DOCUMENTO CONCLUSIVO

**Miglioramento e innalzamento dei livelli di sicurezza del collegamento nel tratto
compreso tra Catania e Ramacca (S.S.192 e S.S.417)**

Luglio 2025

FIGURA 3-1 - MAPPA TEMATICA DEL RISCHIO IDRAULICO

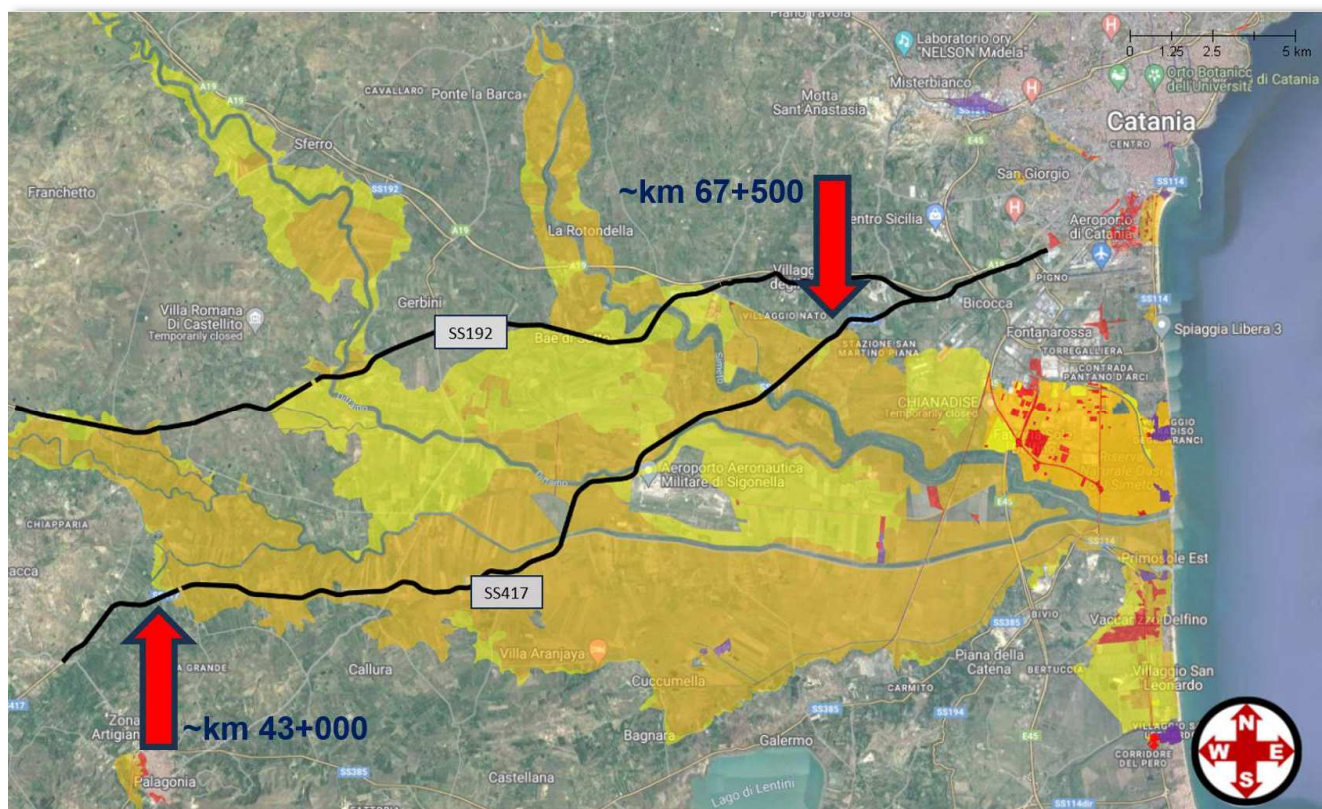
Stakeholder	Incontro	Considerazioni Proposte Richieste
Autorità di Bacino – Ing. Marco Sanfilippo	20 febbraio 2025	<i>Si consiglia di realizzare le pile fuori dall'alveo, sia per evitare problemi di erosione sia per necessità di manutenzione.</i> <i>Inoltre ci sono tutti gli attraversamenti minori da considerare.</i> <i>Da ultimo in relazione alle aree interferite dal punto di vista idraulico l'alternativa 3, oltre a presentare un minor costo, appare come quella che minimizza le interferenze idrauliche e quindi quella preferibile sotto questo profilo.</i>

Le conclusioni dello studio idraulico del DOCFAP sono state condivise dall'Autorità di Bacino che ha evidenziato una propensione verso l'Alternativa 3 che si sviluppa lungo il corridoio Nord, dove l'estensione dell'area di esondazione è più ridotta e di conseguenza minore è lo sviluppo complessivo dei tratti in viadotto necessari per la compatibilità idraulica.
